INFORMATIVA TECNICA TECHNICAL INFORMATION

15LD 225 - RY 50

Engine group

- Nuovi motorini avviamento ISKRA 12V - 1KW e 24V - 1,6KW.
- New starting motors ISKRA 12V - 1KW and 24V - 1,6KW.

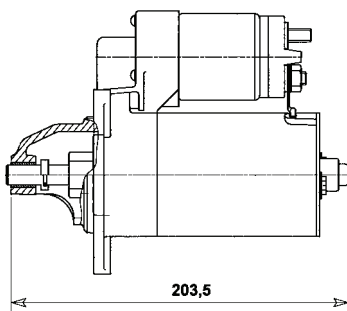
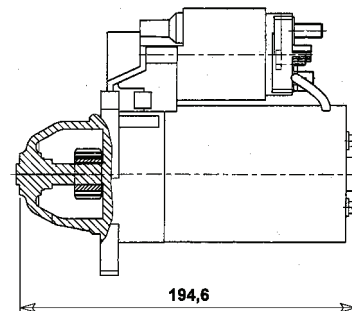
Col nuovo motorino avviamento 12V - 1KW matr. 5840.226 che annulla ed essendo perfettamente intercambiabile, sostituisce il precedente matr. 5840.204, viene migliorata notevolmente l'avviabilità in presenza di decompressione automatica (motore con autoavvolgente), dato che il motore all'atto dell'avviamento, viene trascinato a velocità molto elevata (circa 800 rpm).
A completamento della gamma, viene inserito a listino il motorino 24V - 1,6KW matr.5840.227.

With the new 12V - 1kW starting motor serial number 5840.226, which annuls and being perfectly interchangeable replaces the previous serial number 5840.204, starting is notably improved when automatic decompression (engines with recoil starting systems) is fitted, given that the engine is spun over at very high speed at start up (about 800 rpm)
To complete the range, the 24V - 1.6kW starting motor serial number 5840.227 is added to the price list.

Antemodifica - Prior to improvement

Postmodifica - After improvement

5840.204 12V - 0,9KW

5840.226 12V - 1KW
5840.227 24V - 1,6KW

Attuazione da Starting from matr. 5222695 5272316 _ 24V
